Avis délibéré de la mission régionale d'autorité environnementale sur la poursuite de l'exploitation et l'extension de la carrière de Balaillard et Pandu, par la société Lafarge Granulats, sur la commune de Sillans (38)

Avis n° 2026-ARA-AP-2078-N 17752

Avis délibéré le 3 juillet 2026

Figure 3: Phasage de l'extraction et de la remise en état (source : note de présentation non-technique)

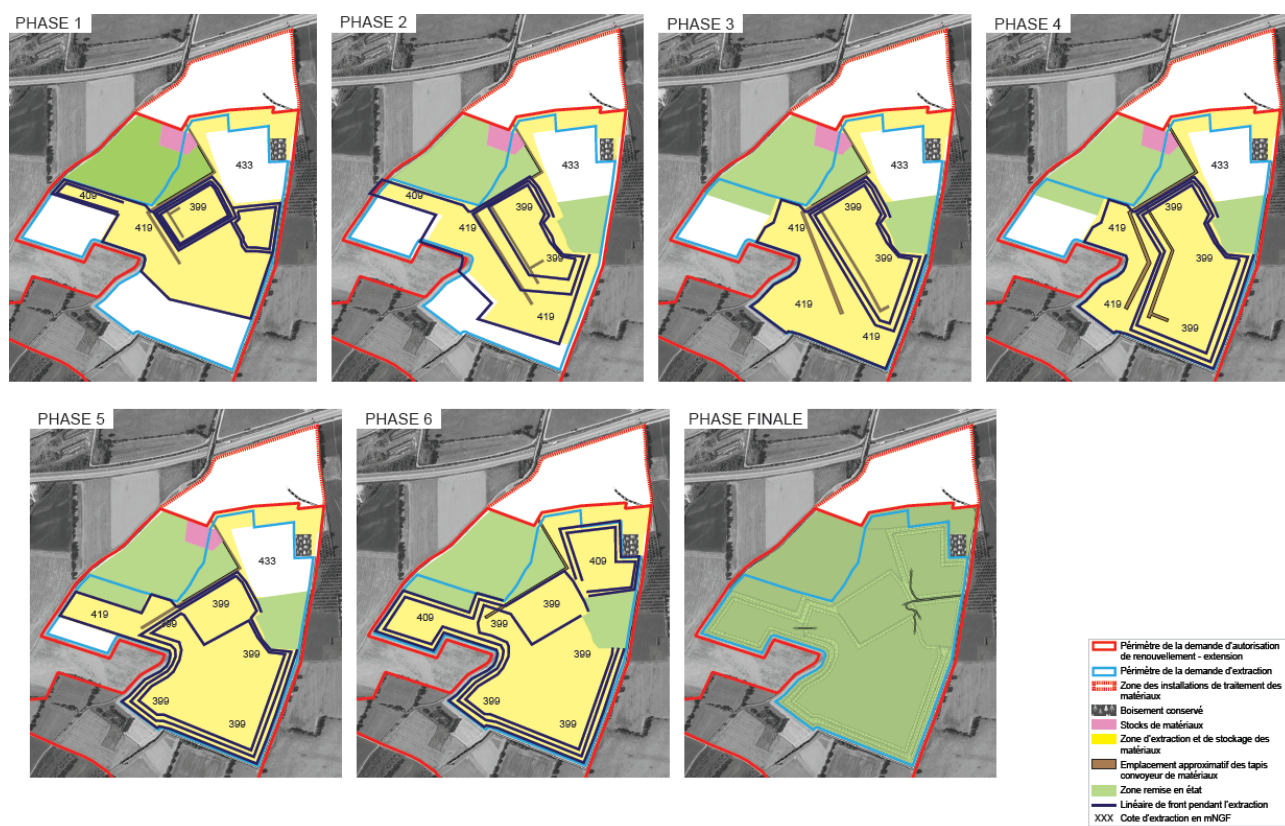
Les matériaux extraits seront traités dans les installations existantes². Le dossier évoque une augmentation du fonctionnement des installations de traitement (en particulier cite une augmentation de la quantité d'énergie consommée par ces installations), consécutive à l'augmentation de la

quantité de matériaux extraits, mais ne précise comment sera gérée cette augmentation (augmentation de l'intensité, des heures effectives d'utilisation si elles sont actuellement sous-utilisées...) et ne chiffre pas cette augmentation. Il est nécessaire de décrire les modalités d'augmentation de l'utilisation des installations et d'en analyser les incidences, en particulier en matière de nuisances.
